ATSサービスインフォメーション

ATSΦ87系メタルLSDに限り、溝付きの外爪プレートを復活させます。(2014.8月発売) 現行の研磨プレートタイプは販売を継続します。

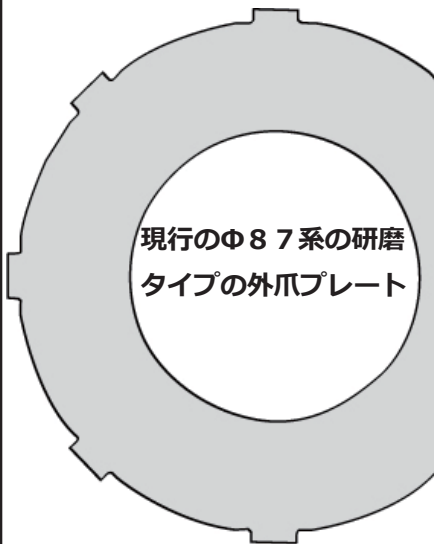
復活させるのは厚さ1.30と1.60mmの2種類で、オーバー/アンダーサイズは復活させませんのでイニシャル調整の際は下段でご説明するシム(発売中)をご利用願います。

研磨タイプと比べて下記の長所と短所があります。

【長所】

- 1 特に使用初期のロックフィーリングが秀逸。
- 2 低イニシャル領域において駆動抜けが少ない。
- 3 耐焼付き性能が高い。

【短所】

- 1 無研磨のため騒音が出やすい。
- 2 アクセル操作に対するロックON / OFFのメリハリ感が少ない。
- 3 冷間と温間時のロックフィーリングの差が出やすい。

メタルLSDや同オーバーホールセットでこの外爪プレートをご希望の場合は、ご注文時に「旧型外爪プレート、あるいは溝付き外爪プレート付き」とご指示願います。

ご指示が無い場合は、現行の研磨外爪プレートを内蔵したLSD・O/Hセットとなります。溝付きプレートは騒音が出やすい欠点もありますので、売先にはご注意願います。
